**PLATEFORME INDUSTRIELLE DE
VALORISATION
DE DÉCHETS NON DANGEREUX DES
PROFESSIONNELS
SAINT-PIERRE DE LA RÉUNION (974)**

**PIECE N°11-1 : COPIE DE LA DEMANDE DE COMPLEMENTS
Du service coordonnateur du 05 juillet 2022**

DEMANDE DE COMPLÉMENTS DU SERVICE COORDONNATEUR

**Procédure de demande d'autorisation environnementale déposée par la société VALORÉ
pour un projet de plateforme de valorisation de déchets non dangereux des professionnels
sur le territoire de la commune de Saint-Pierre**

Figure 1: Localisation des îlots de ValoRé dans la ZAC (extrait pièce n°4 du dossier p.21/65)

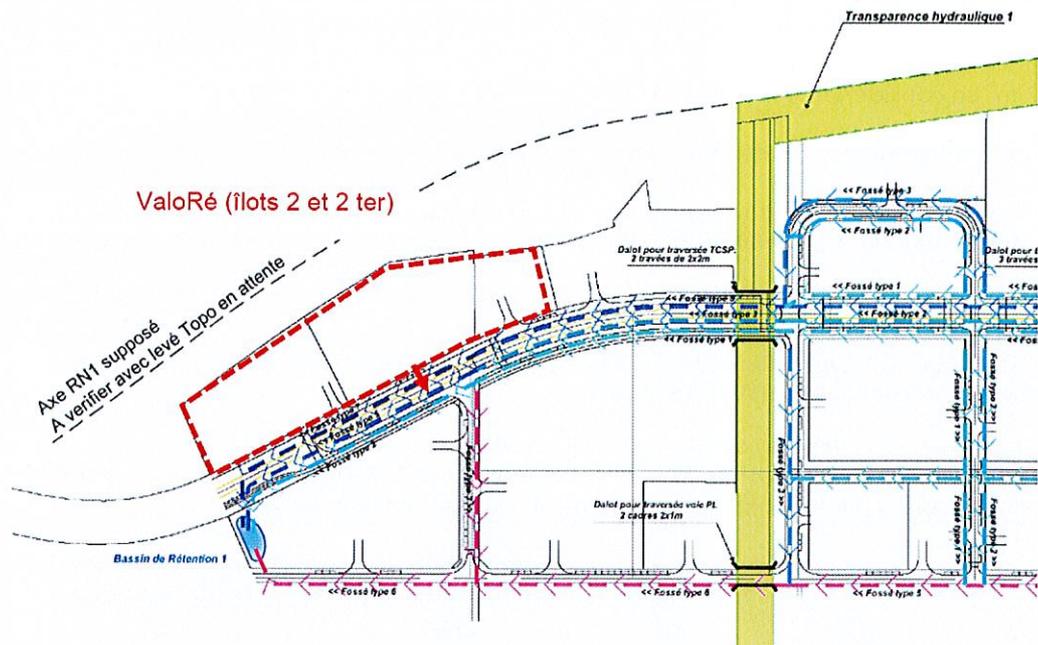
Il est prévu que les eaux de surverse soient rejetées dans le réseau de fossé de la ZAC Roland Hoareau.

Or, il est précisé par l'article 2 de l'arrêté d'autorisation de la ZAC que « les surverses des bassins de rétention-infiltration des îlots de la ZAC pour des crues d'occurrence supérieure à 20 ans seront collectées principalement par le réseau de noues traitant de la transparence hydraulique des bassins versants amonts ».

Ainsi, conformément à l'article précité, **les eaux de surverse du bassin devront être amenées jusqu'à une noue de transparence dimensionnée en conséquence** (transparence n°1 sur la figure ci-après).
